# PROPUESTAS DE MEJORAS AL DISEÑO DE DETALLE DE LA PLMQ

# 9. ESTACIÓN 05 – EL RECREO

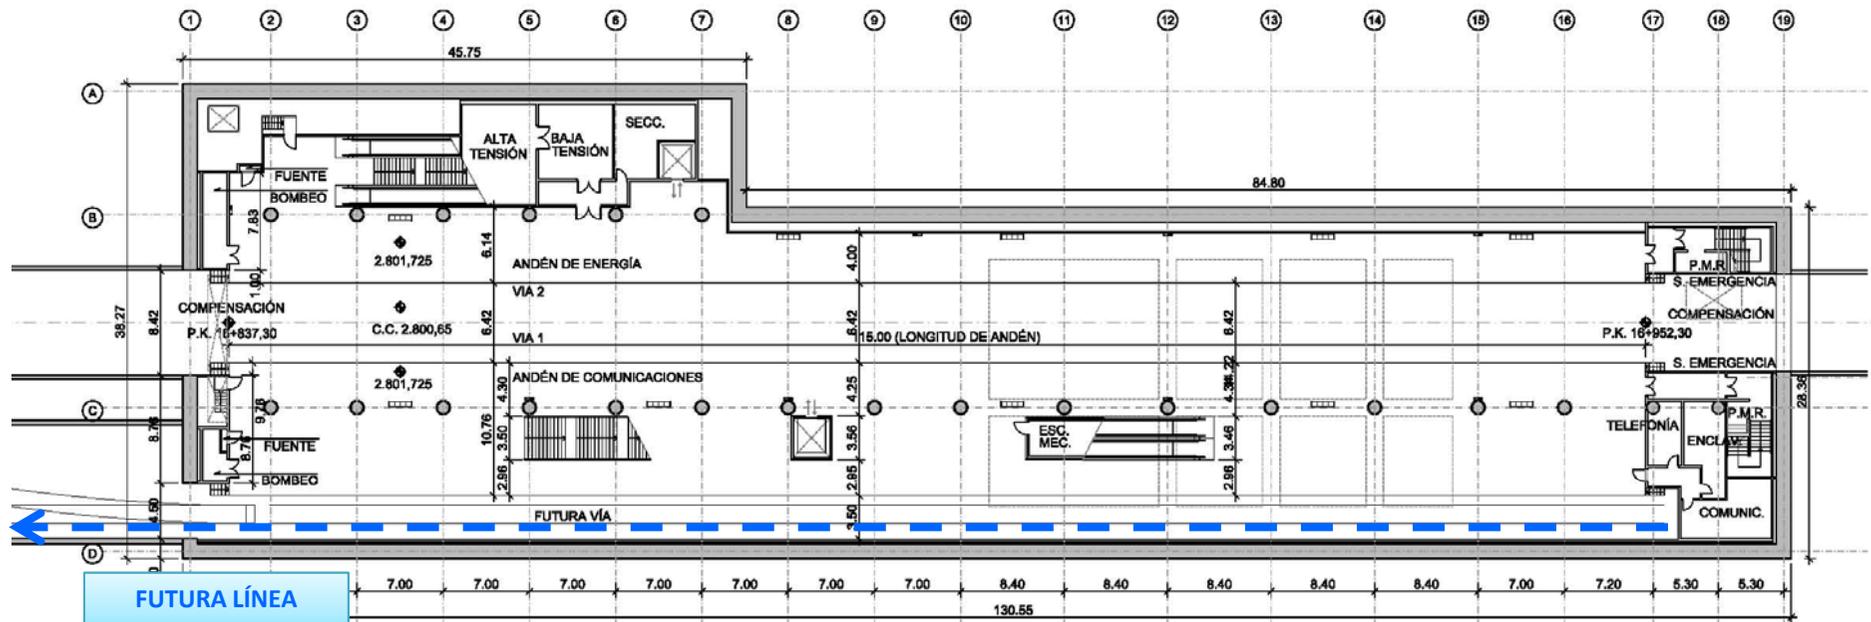
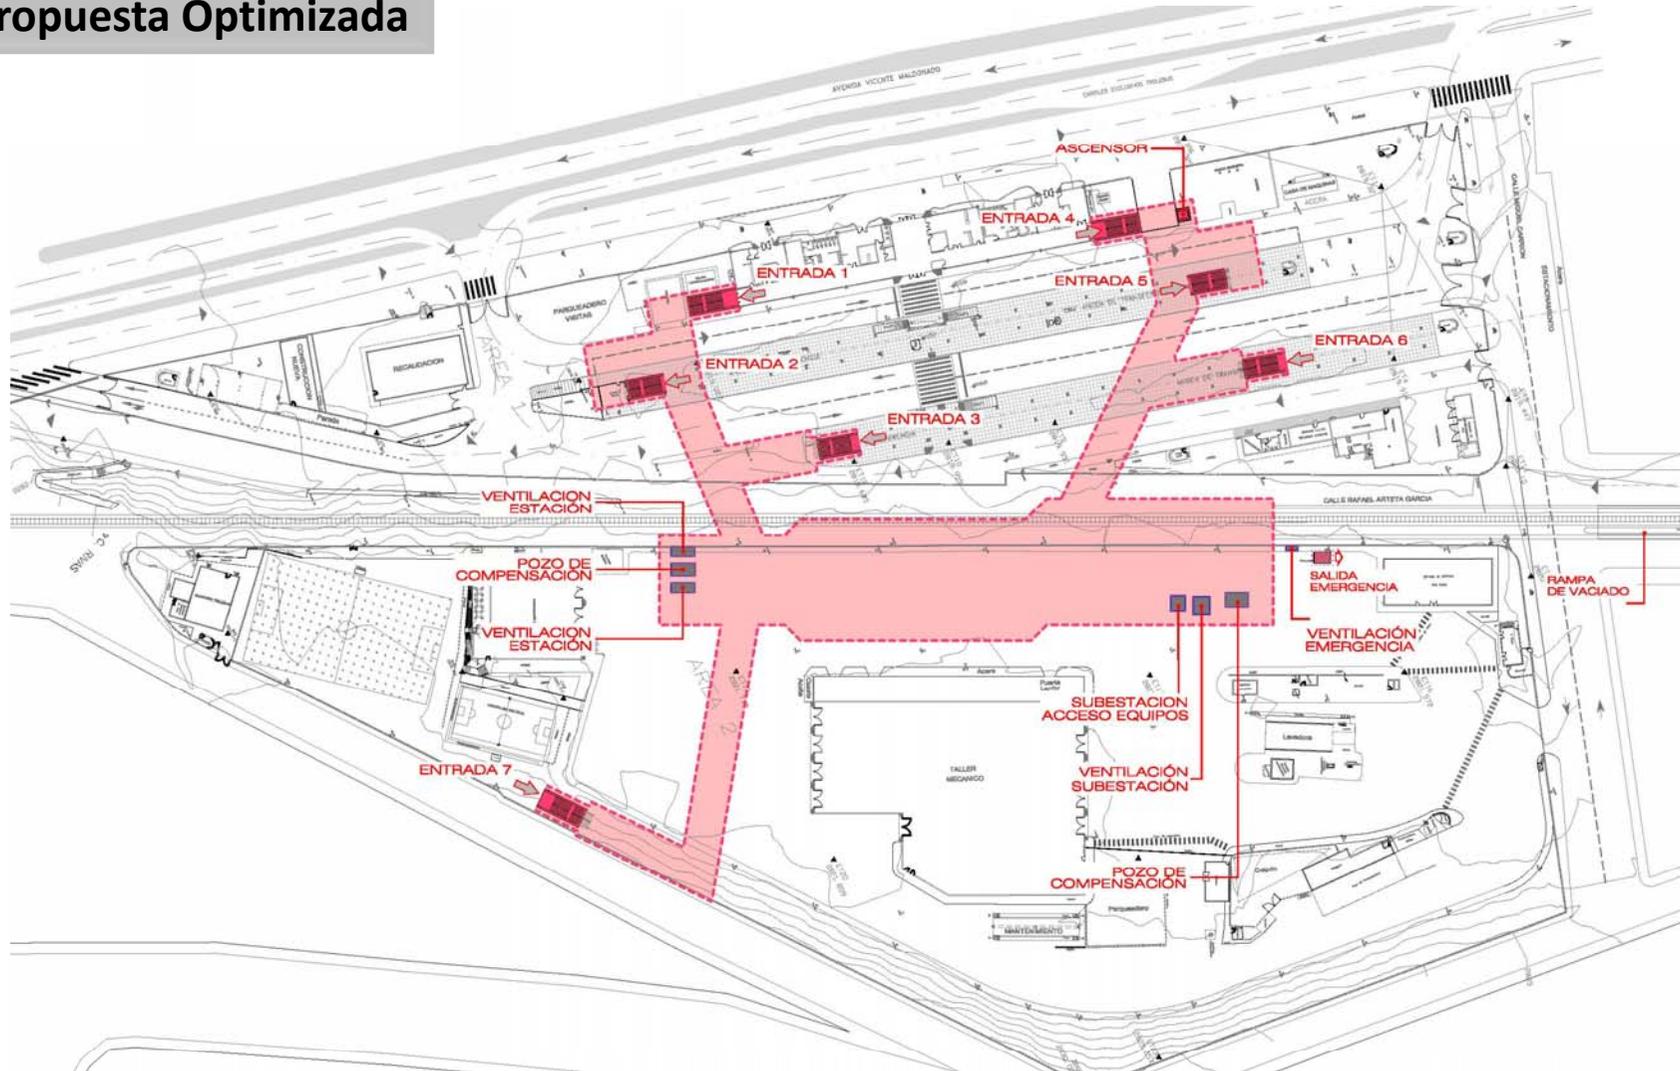
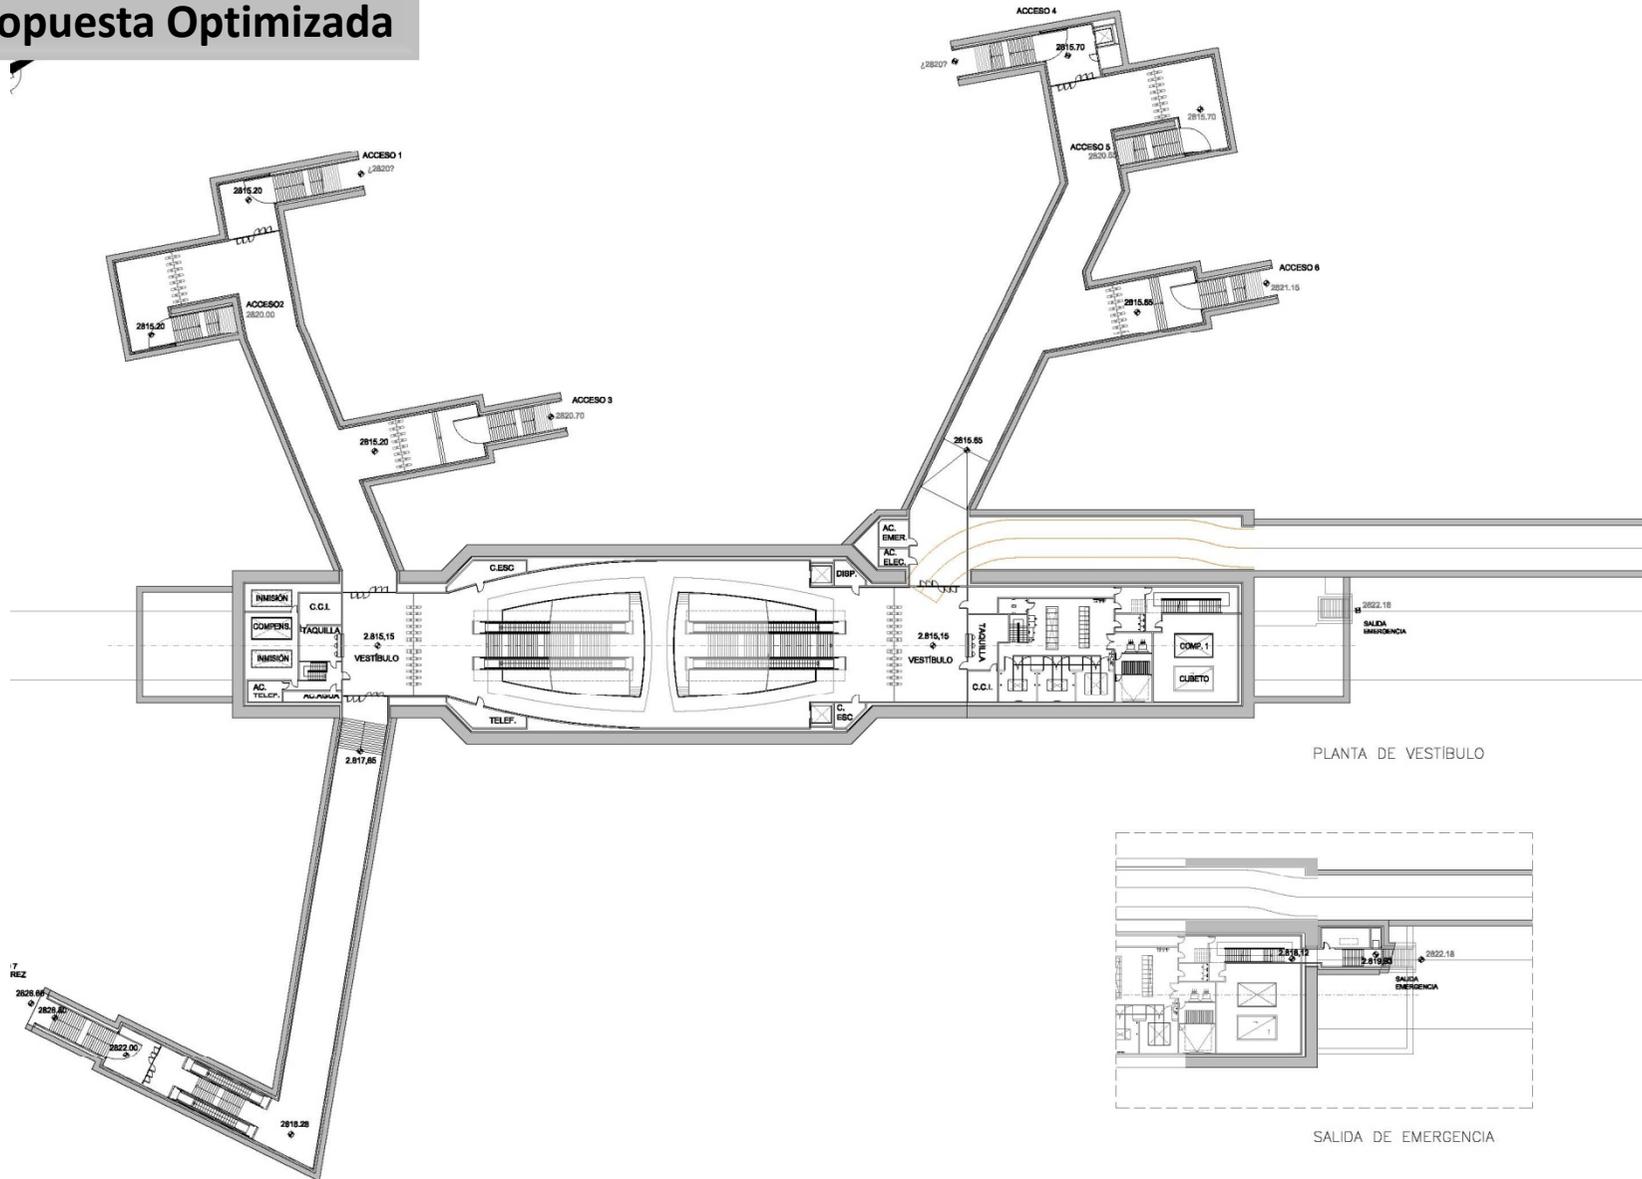
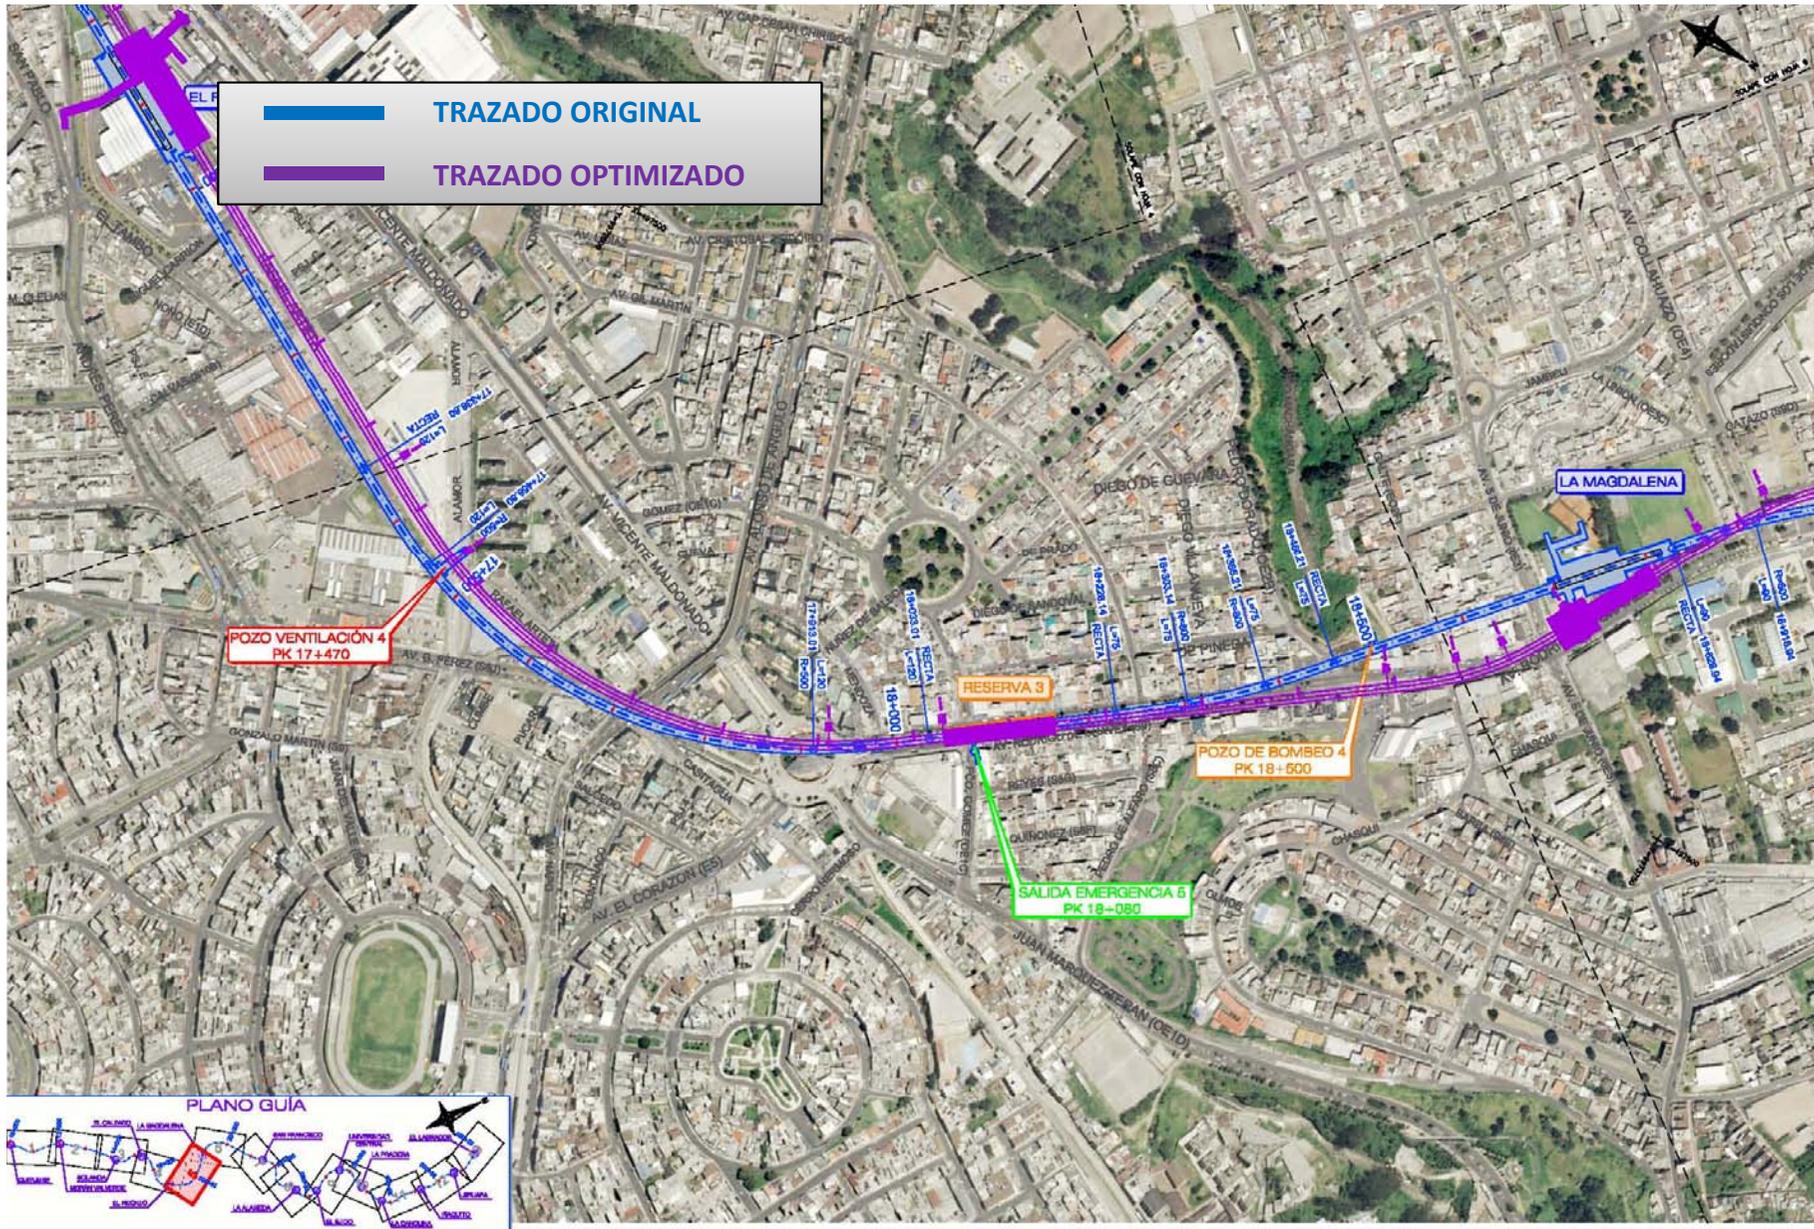
- 1) Simplificación de la estación en planta (modelo “San Francisco”), manteniendo la profundidad. Menos superficie y sin pilas pilote
- 2) Eliminación de la reserva de vía para una línea futura al Sur. En caso de requerirse a futuro se hará recinto anexo conectado al actual
- 3) Incremento de los accesos a las dársenas para mejorar transferencia

- ✓ Se eliminan todas las pilas pilote (un total de 23)
- ✓ Se reduce el volumen de la estación (sin contar accesos) de unos 100.000 m<sup>2</sup> a 75.000 m<sup>2</sup>

## 10. TRAMO TÚNEL entre EL RECREO y LA MAGDALENA

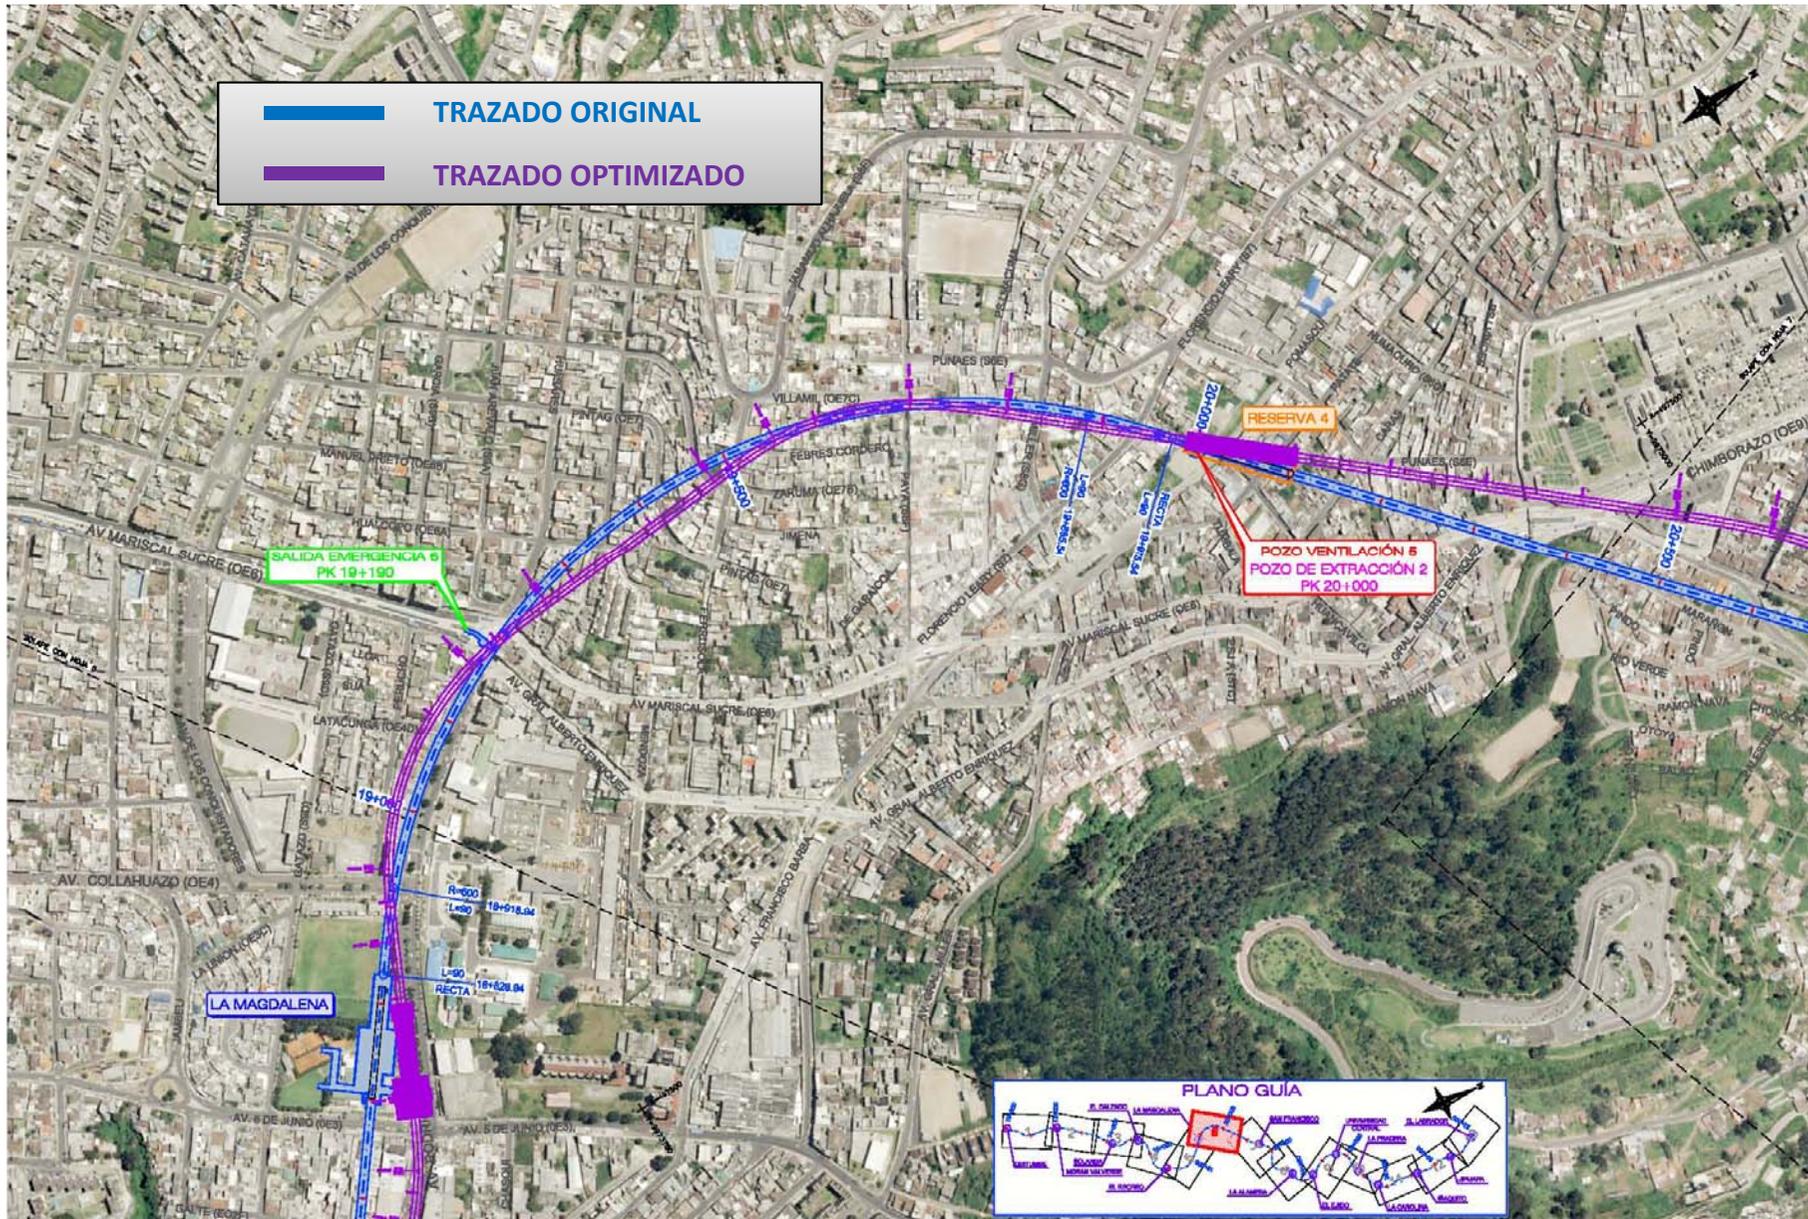
- 1) Variación del trazado en planta y en perfil como consecuencia del re-diseño de la estación de La Magdalena

- ✓ Se elimina el paso del túnel bajo edificaciones
